詳細設計段階における対応状況（竜巻防護ネット）（概要版）

2021年4月23日

02-他-F-17-0007\_改1

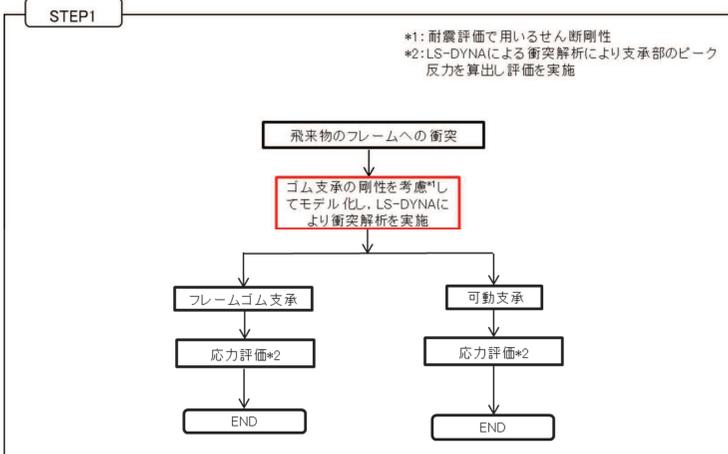
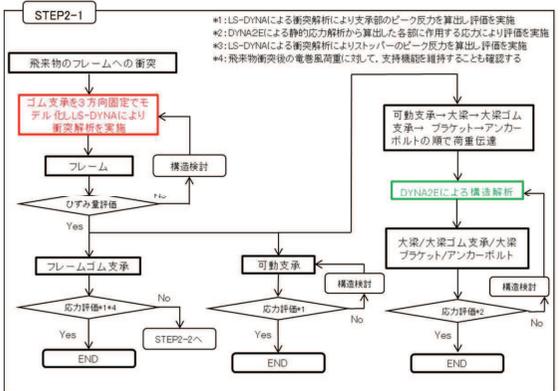
設置許可段階における方針及び構造概要	詳細設計への反映事項	備考
<p>① 海水ポンプ室補機ポンプエリアの隔壁（南側）は壁厚が薄くフレームを支持できないため、十分な厚みがある東西側壁にブラケットを取り付け、フレーム支持用の大梁を設置することとした。また、フレームは非常用海水ポンプのメンテナンス及び門型クレーンの吊上の能力を考慮して5分割すること（フレームを5基設置することにより、海水ポンプ室補機ポンプエリアを覆う構造）とした。</p> <p>図1 竜巻防護ネット構造概要</p>	<p>① 耐震性確保のために実施する海水ポンプ室の補強計画を竜巻防護ネットの設計に反映した。具体的には、東西側壁上部への補強梁設置に伴い、海水ポンプ室東西方向開口幅が狭くなったことから、フレーム基数を5基から4基に見直した。また、南側隔壁の補強を踏まえ、南側隔壁のコーベル上に大梁を設置することとし、東西側壁へのブラケットは設置しないこととした（図1参照）。</p> <p>図1 竜巻防護ネット構造概要</p>	<p>■左記に加え、北側隔壁についてコーベルを設置し、フレームゴム支承の裕度を確保するように、仕様を変更（大梁ゴム支承と同様の寸法と）することとした。</p>

図4 可動支承の構成部品図

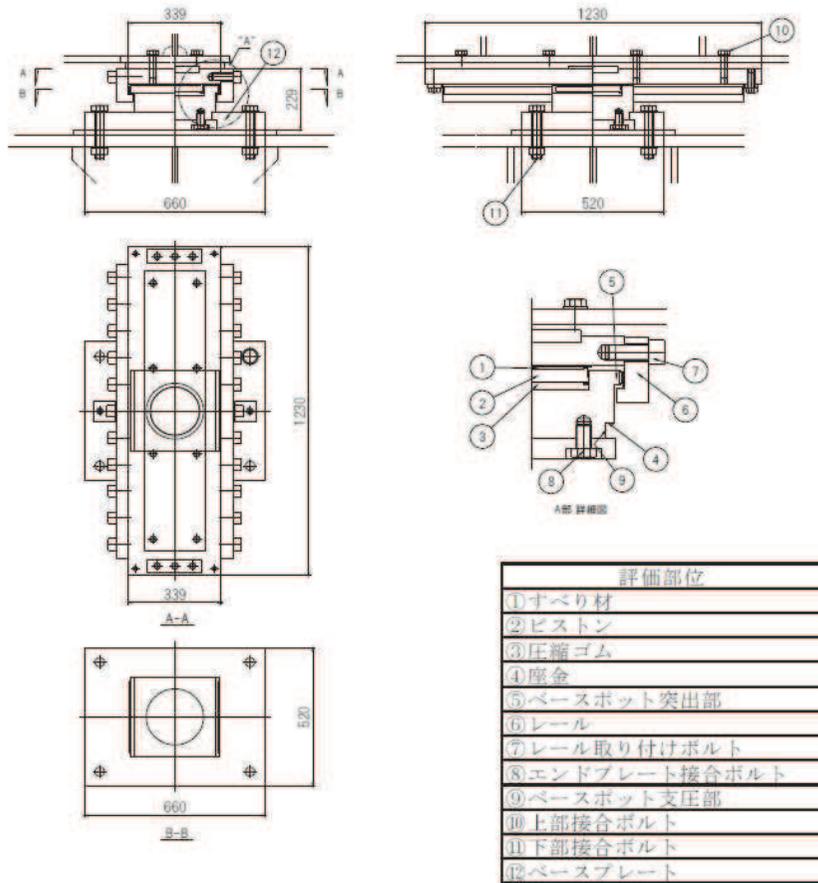
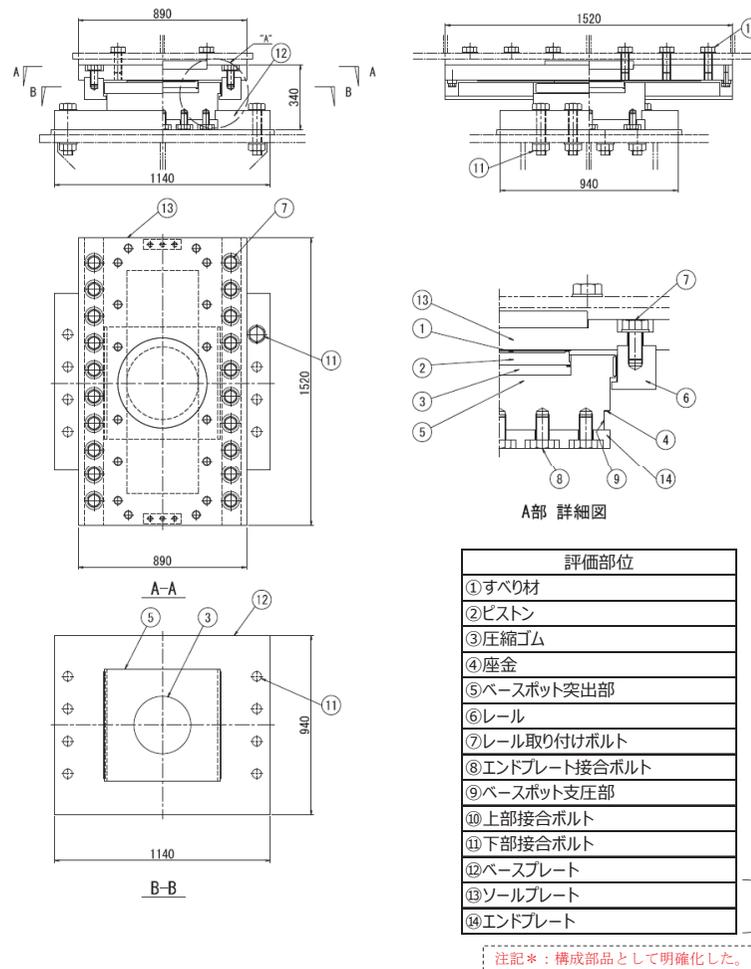
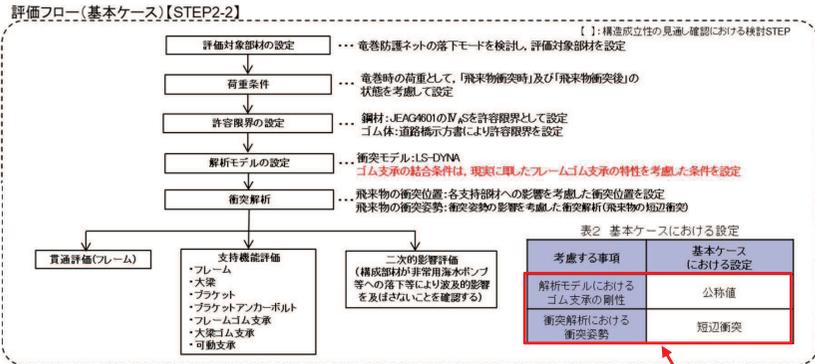
⑦ 可動支承について、設置許可段階における構造成立性の見直し確認において、可動支承近傍へ飛来物が衝突した場合、許容値を超える結果となったため、詳細設計段階では、可動支承のサイズアップやボルトの仕様変更等の対応を行うことで、許容値を満足させる方針とすることを説明した。

⑦ 可動支承について、サイズアップやボルトの仕様変更等の対応を行い、許容値を満足させる方針とした（図4参照）。

■可動支承の構造について、以下の設計進捗を反映した。

- ・可動支承は、温度変化によるフレームの伸縮を吸収し、変形による荷重発生を防ぐため、水平変位に追従することを目的に設置するものであるが、強度向上の観点から大型化するように、可動支承の寸法やボルトの本数を変更した。
- ・レール取り付けボルトの設置方向を水平方向から鉛直方向に変更すると共に、ボルトサイズをM30からM39にした。
- ・ベースプレートの材質をSM490からSM570に、ソールプレートの材質をSS400からSM490に、エンドプレートの材質をSS400からSM570にそれぞれ変更した。

図5 評価フロー（図3(2/2)と同じ）

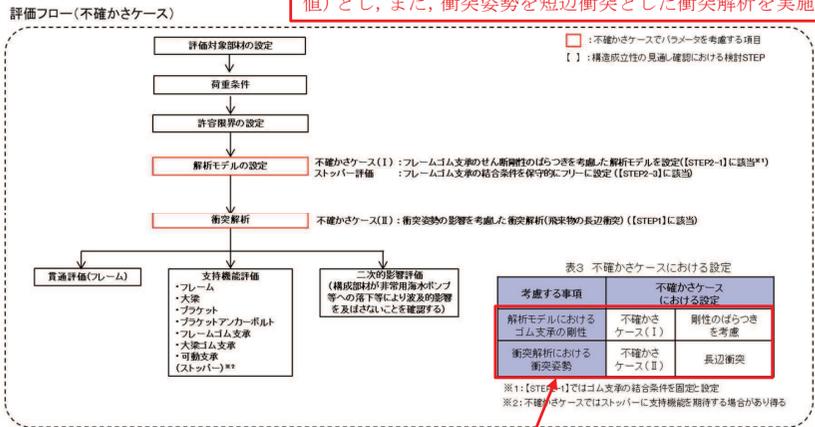
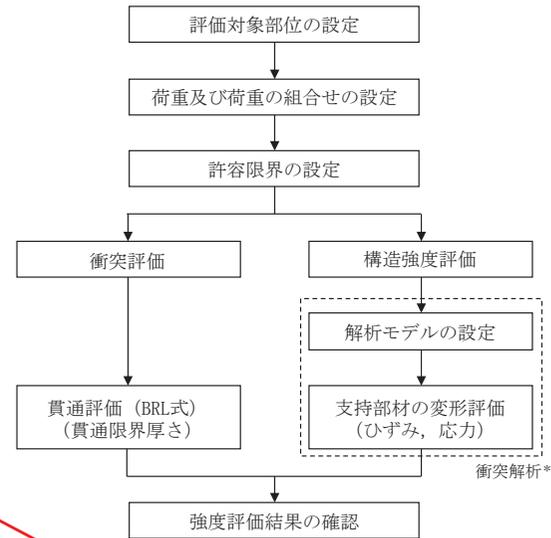
⑧ 詳細設計段階においては、基本ケースによる各部材の設計を実施した後に、不確かさケースの確認として、ゴム支承の剛性のばらつきを考慮した解析モデルの設定、衝突姿勢の影響を考慮した衝突解析（飛来物の長辺衝突）を実施することを説明した。

衝突解析の基本ケースとして、ゴム支承の剛性を公称値（設計値）とし、また、衝突姿勢を短辺衝突とした衝突解析を実施する。

不確かさケースの確認として、以下を実施する。  
 ・ゴム支承の剛性のばらつきを考慮した衝突解析  
 ・衝突姿勢（飛来物の長辺衝突）の影響を考慮した衝突解析

⑧ 基本ケースによる衝突解析を実施した上で、不確かさケースの確認として、試験を踏まえたゴム支承の剛性のばらつきによる影響及び飛来物の衝突姿勢（長辺衝突）による影響について確認する方針とした（図3再掲）。

■評価フローの考え方に変更はないが、基本ケース及び不確かさケースとして考慮するゴム支承の鉛直剛性について、特性試験を実施し、解析モデルの設定に反映した。
